Peatöövõtja
ATEMO OÜ
Leping nr S2301
Projekti nr RBDTD-EE-DS2-DPS2- BR0380
Stadium: tööprojekt, dateeritud 28.04.2023, ver. 000

Käesoleva töö eesmärgiks on Rail Baltic’u trassile kavandatud Kirdalu-Kiisa maanteeviadukti ehitusprojekti tööprojekti staadiumi ehitusprojekti ekspertiis ehitusseadustiku mõistes.

4 EKSPERTIIS KONSTRUKTSIOONIOSA KOHTA

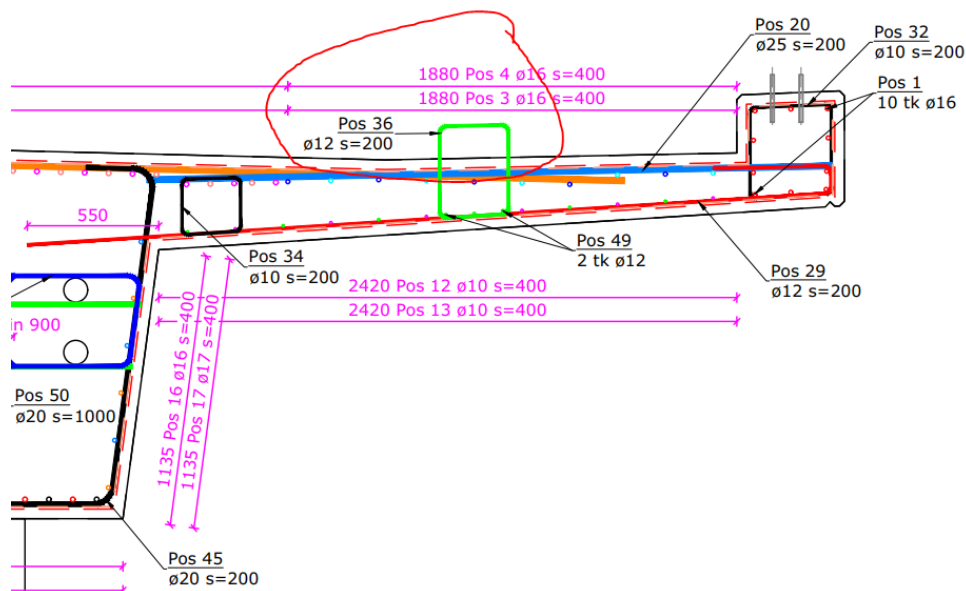
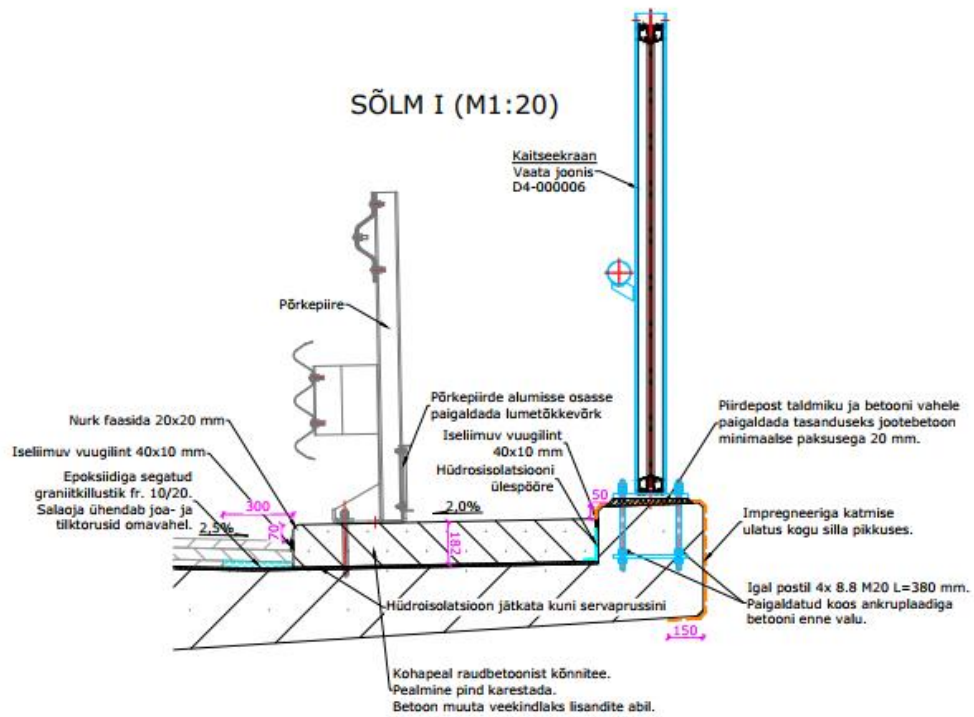
Kus on seotud valgustuspostide ja piirete kinnitusankrute asukohad (paigaldatakse enne sillateki betoonivalu)?

Ekspert: Sõlmed H ja I ei käsitle valgustusposte – küll aga samal joonisel on valgustuspostide kinnitussõlmed esitatud. Valgustuspostide ja piirete postide pikisuunaline sidumine esitatud.

Projekteerija: Need paigaldatakse enne sillateki betoonivalu. Asukohad plaanis on näidatud viadukti plaani kujujoonisel. Paiknemine ristlõikes sõlmedel H ja I.

RISLTÕIGE 1-1 (M1:25)

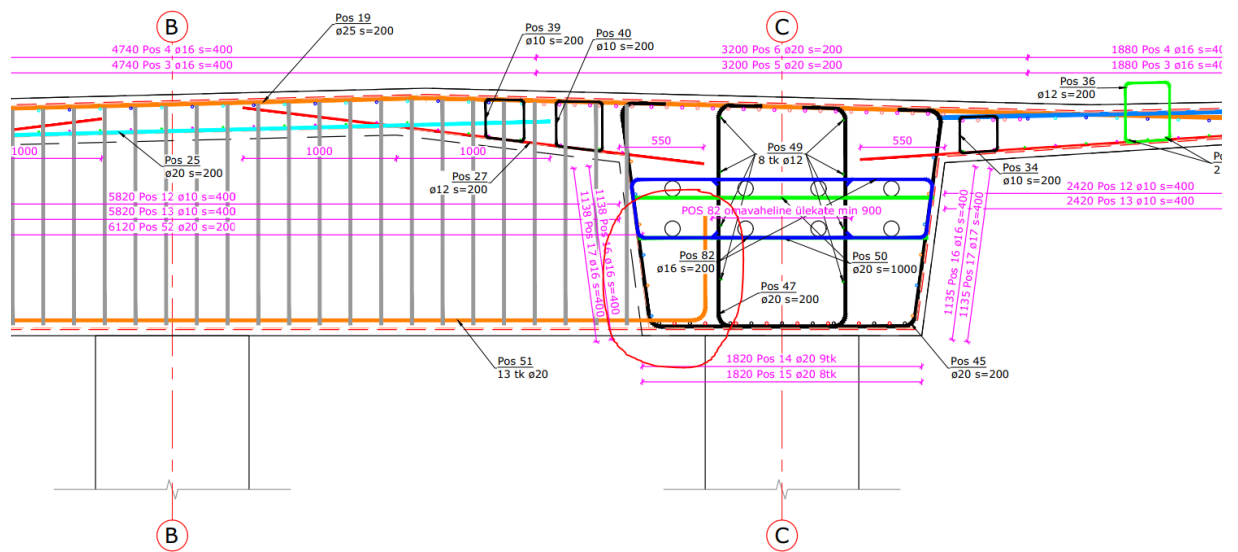
Põiktala pos 51 varras ei ole korralikult ankurdatud. Parem lahendus oleks varras viia tala teise serva, sest siis ei oleks ka painutatud otsi tarvis.

Projekteerija: Nõus, korrigeerime.

Ekspert: Muudetud - korras.
